地下水ドレン移送配管電動弁他設置工事の 概要について

2021年1月7日

東京電力ホールディングス株式会社

地下水ドレン集水設備概略系統図

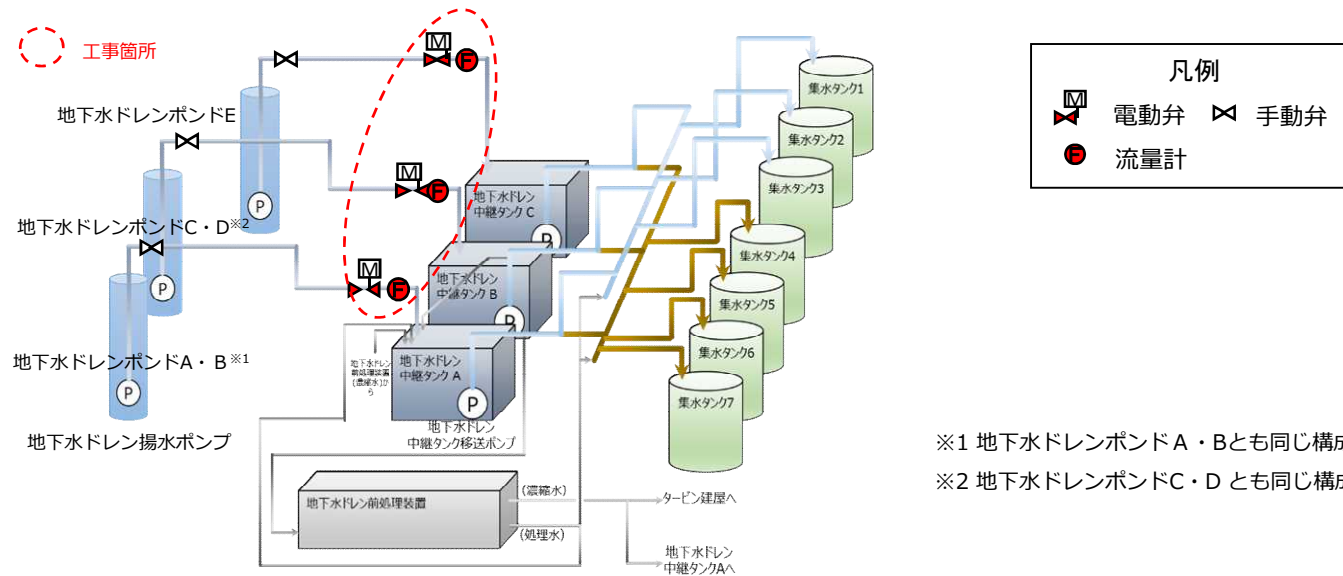
- 本工事は、地下水ドレン集水設備で汲み上げた地下水の移送流量調整作業時の手動弁操作による現場作業低減および設備の操作性向上を目的として、免震重要棟集中監視室より遠隔操作ができるよう電動弁および流量計を設置する。
- 本工事に伴い、実施計画Ⅱ-2-35 サブドレン他水処理施設の添付資料-7の配管概略図及び添付資料-12の確認事項（サブドレン集水設備主配管（PE管））を変更済。

【参考】実施計画変更箇所(2/4)

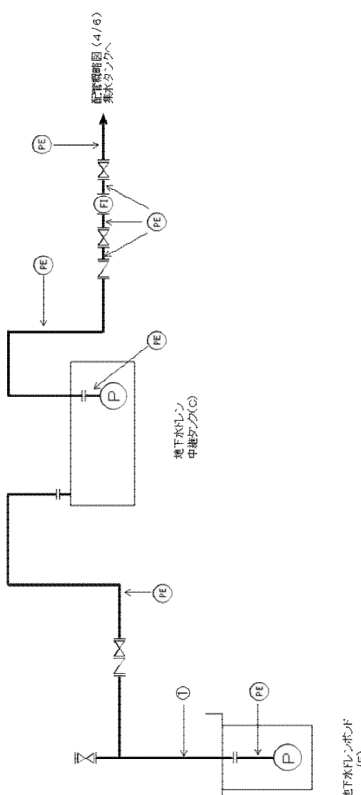
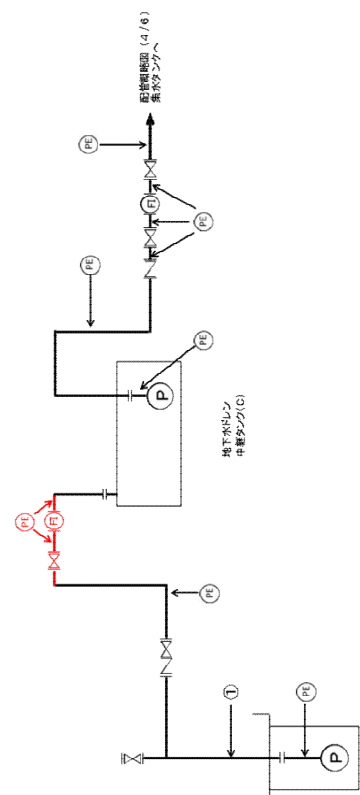
変更前	変更後	変更理由
<p>図-2 配管概略図 (2/6)</p> <p>※1 地下排水ポンプ (C) または (D)</p> <p>※2 各ポンプからの配管は、地下排水ポンプに合流する</p> <p>図中の番号は、222の番号に該当する。</p> <p>記号凡例 RE : 配管バルブ P : ポンプ M : 流量計</p>	<p>図-2 配管概略図 (2/6)</p> <p>※1 地下排水ポンプ (C) または (D)</p> <p>※2 各ポンプからの配管は、地下排水ポンプに合流する</p> <p>図中の番号は、222の番号に該当する。</p> <p>記号凡例 RE : 配管バルブ P : ポンプ M : 流量計</p>	<p>地下水ドレン移送配管への電動弁および流量計設置に伴う変更</p>
